京规自（大）初审函〔2023〕0012号

关于大兴区西红门镇 DX04-0102-6005 等 地块市政交通规划综合方案 “多规合一”初审意见的函

关于大兴区西红门镇 DX04-0102-6005 等地块市政交通规划综合方案申请纳入“多规合一”平台研究的函

图左：西红门镇国空路网方案

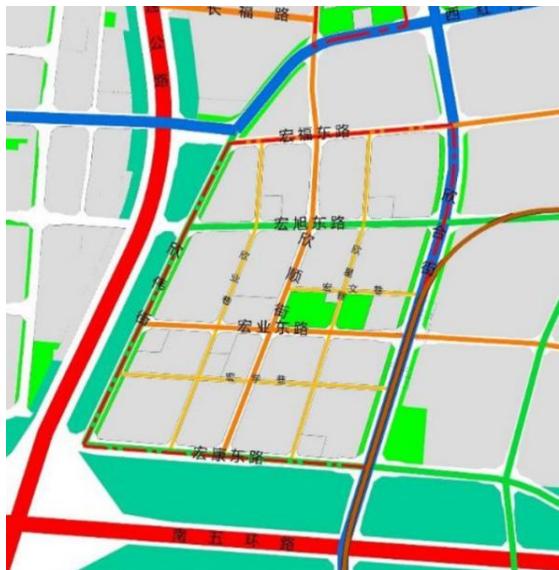
根据《大兴区西红门镇国土空间规划》阶段成果，宏康东路规划为城市主干路，且上跨京开向西连通，本次成果中宏康东路规划为次干路，仅断在京开东侧欣伟街，建议按《大兴区西红门镇国土空间规划》修改路网系统。
